株式会社マーベックス

樹脂エルボ仕様変更のご案内

従来仕様 品目コード：KHK-ELB-0017 品目名：樹脂エルボ/350×H350	新仕様 品目コード：KHK-ELB-0023 品目名：樹脂エルボ/400×H450

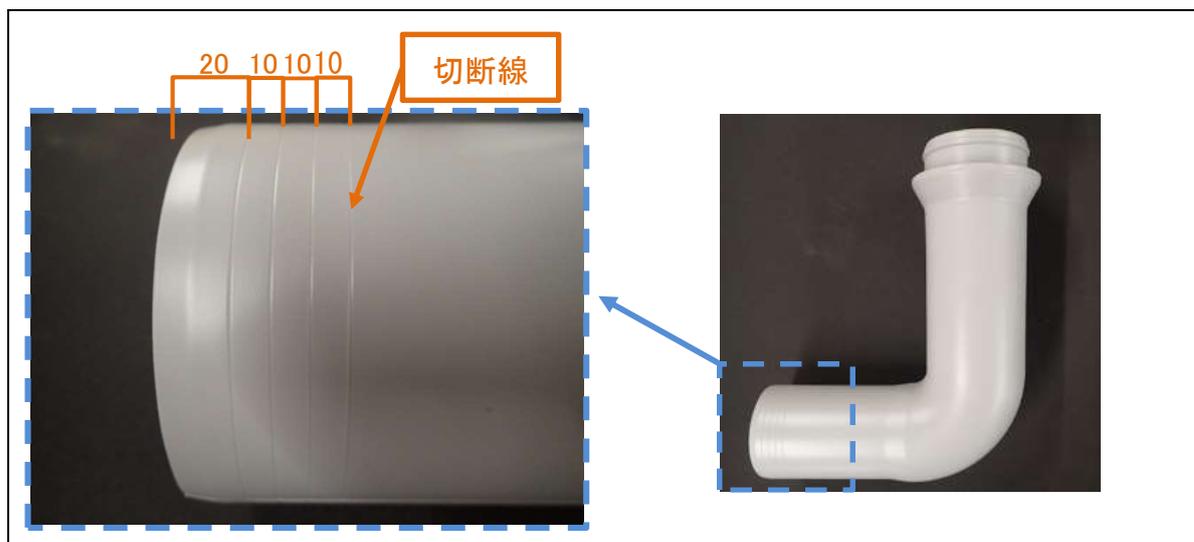
1) 高さ方向の寸法変更

※高さ方向の寸法を+100mm(420mm⇒520mm)とする事でスリーブ位置を下げてても水切りに干渉しにくくしました。

2) 水平方向の寸法変更

※水平方向の寸法を+50mm (360mm⇒410mm) とする事で基礎断熱材が厚い時でもニップルと勘合しやすくしました。

3) 切断線の追加

※水平方向の寸法を+50 としましたが基礎断熱材が薄い物件で防火ダンパー設置の時など切断が必要な時は目安の為に切断線を設け施工性を向上させました。
